Überarbeitete PQ-Bedingungen - Fragen und Antworten

Nachfolgend sind die bei dem Workshop vom 14. Februar 2018 in Köln gezeigten Folien eingefügt, soweit sich bei dem Workshop gestellte Fragen darauf bezogen. Fragen und Antworten folgen jeweils auf die betreffenden Folien.

Erlaubte und tolerierbare Schwankungen

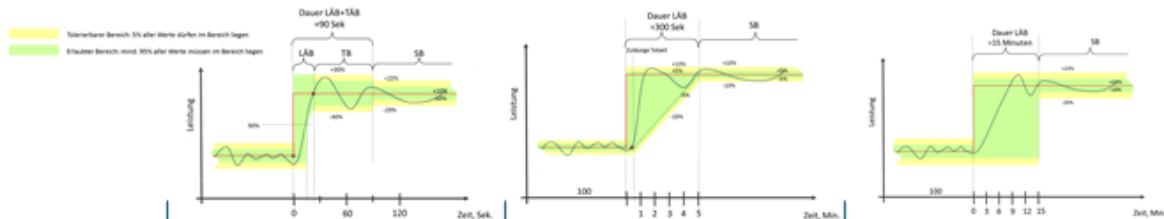
- Abbildung 5 zur Schwankungsbreite der FCR / Die derzeitige **tolerierbare** Schwankungsbreite wurde von +20 % auf +-10% (zu 95% der Werte) verringert. Dies können viele große Verbraucher physikalisch nicht erfüllen. Analog SRL/MRL.

"Abbildung 5 zur Schwankungsbreite der FCR / Die derzeitige tolerierbare Schwankungsbreite wurde von +20 % auf +-10% (zu 95% der Werte) verringert. Dies können viele große Verbraucher physikalisch nicht erfüllen. Analog SRL/MRL."

Die absolute Schwankungsbreite beträgt nach wie vor 20%. Allerdings wird diese als symmetrisches Intervall von [-10%, +10%] dargestellt. Zusätzlich werden in fünf Prozent der Fälle auch größere Schwankungen im Intervall [-20%, +20%] toleriert, was die Einhaltung dieses Kriteriums erleichtert. Im Ergebnis ermöglicht dies dem Reservenanbieter eine höhere PQ-Leistung, da als Referenzgröße der Mittelwert und nicht der Minimalwert verwendet wird..
